Nota van zienswijzen en ambtshalve wijzigingen bestemmingsplan "Piushavengebied 2009, 11^e herziening (Galjoenstraat Noord 2023) "

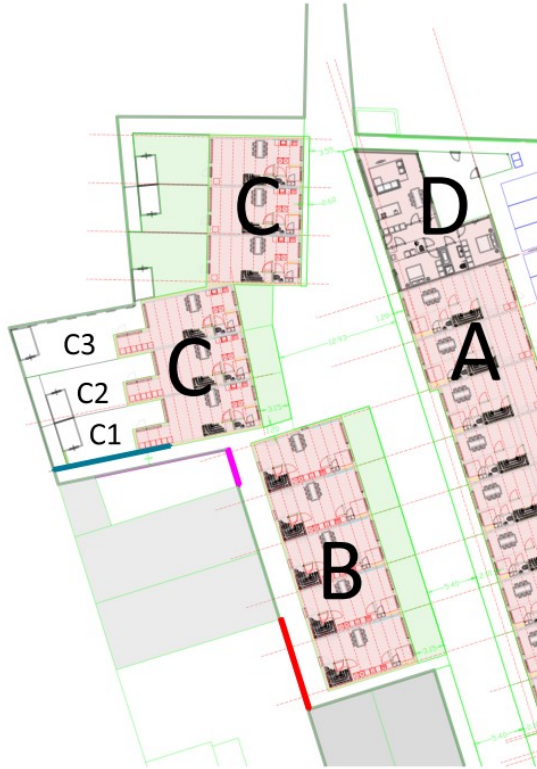
Dit is een onduidelijke en mogelijk innerlijk tegenstrijdige opsomming. De voorgestelde woningen zijn in de toelichting niet ingetekend. Waarschijnlijk gaan deze woningen noordoostelijk van het perceel van het metaalbedrijf gebouwd worden. Het is onduidelijk wat dan bedoeld wordt met de bestaande muur ter hoogte van de westzijde van de woningen. Er staat momenteel geen muur op die plaats.

Aan de noordzijde van het perceel van het metaalbedrijf staat thans een afscheiding van ongeveer 4 m hoog waarvan indiener van zienswijze vastgelegd wil hebben dat deze dan vervangend gehandhaafd blijft.

Het is juist dat er op dit moment nog geen woningen staan. Bedoeld wordt de geplande woningen en geluidwerende voorzieningen zoals aangegeven op de kaart zoals opgenomen in bijlage 2 bij de regels van het bestemmingsplan. Daar zijn de woningen, zoals woningen B01 en B02, benoemd en is op tekening weergegeven waar de geluidswerende voorzieningen komen. Hieronder zijn ter verduidelijking enkele van de tekeningen weergegeven zoals opgenomen in bijlage 2 van de regels.

- Geluidwerende voorziening 1: minimaal hoogte 2 meter, de voorziening bestaat uit een geheel gesloten structuur, de massa van de voorziening bedraagt minimaal 10 kg/m²;
- Geluidswerende voorziening 2: minimaal hoogte 4,75 meter, de voorziening bestaat uit een geheel gesloten structuur, de massa van de voorziening bedraagt minimaal 10 kg/m²;
- Geluidswerende voorziening 3 / Brandwerende muur: minimaal hoogte 3,5 meter, de voorziening bestaat uit een geheel gesloten structuur, de massa van de voorziening bedraagt minimaal 10 kg/m²;
- Geluidscherm 4e Bouwlaag: Geluidscherm met een geluidreductie van minimaal 8 dB, type Mview+ | Total Glas SilentAir of een hieraan gelijkwaardige voorziening ter plaatsen voor de te openen ramen.
- Dove Gevel 1e bouwlaag
- Dove Gevel 2e bouwlaag

Geluidswerende voorzieningen incl brandwerende muur

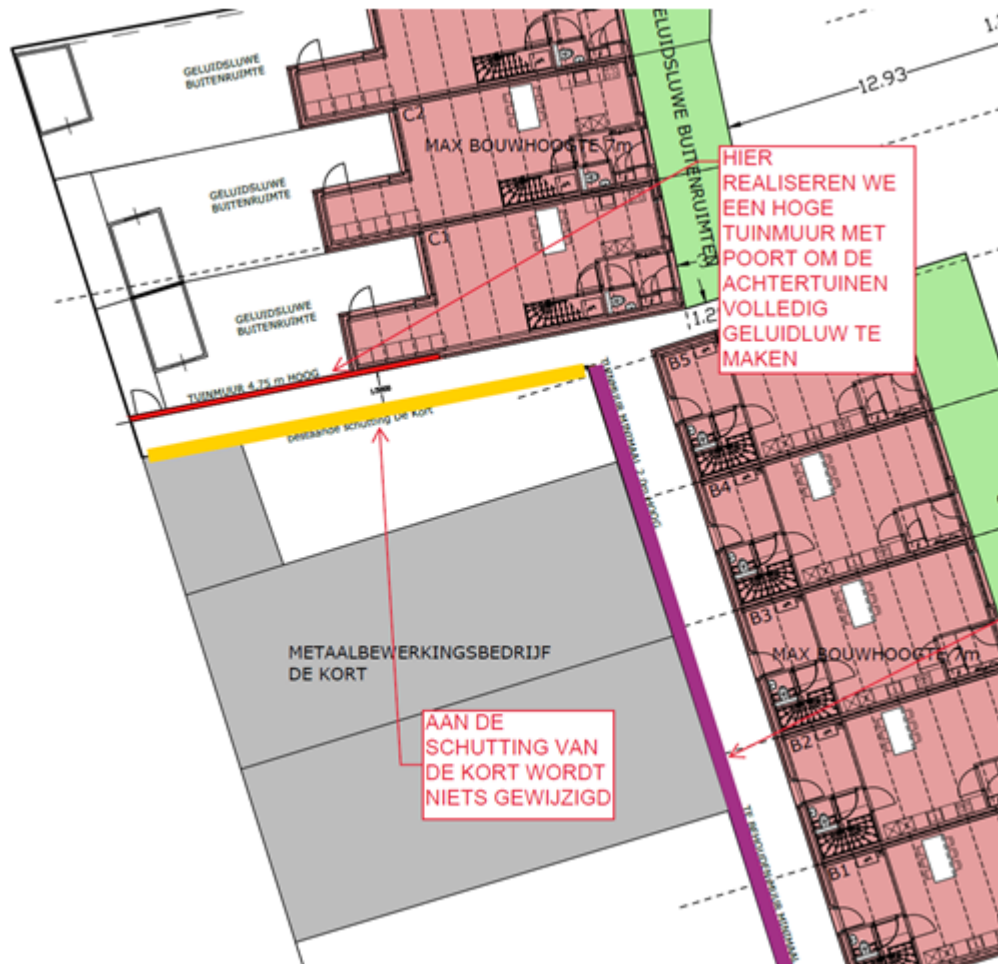
Hetzelfde geldt voor de erfscheiding aan de oostzijde van het perceel. Dit is een thans gemetselde muur van 4,20 m hoog. Dit is ter sprake gebracht tijdens de zitting van de Afdeling Bestuursrechtspraak. Vanuit de gemeente is toen toegezegd dat deze muur gehandhaafd blijft, in ieder geval tot een hoogte van 3,50 m. De indiener van zienswijze staat erop dat deze muur niet lager wordt dan dat hij nu is en dat dit vastgelegd wordt in de planvoorwaarden.

— Geluidswerende voorziening 3 / Brandwerende muur: minimaal hoogte 3,5 meter, de voorziening bestaat uit een geheel gesloten structuur, de massa van de voorziening bedraagt minimaal 10 kg/m²

Het betreft de bestaande muur van de gesloopte hal die is blijven staan. Deze muur valt binnen het plangebied en dient met een hoogte van minimaal 3,5 m. gehandhaafd blijven. Op onderstaande luchtfoto is de muur met een rode pijl aangeduid. De muur is thans hoger, maar een hogere hoogte van 3,5 m is vanuit akoestisch oogpunt gezien niet nodig. De ontwikkelaar heeft niet de intentie om de muur te verlagen tot 3,5 m hoogte en wil de muur zoals deze nu is handhaven.
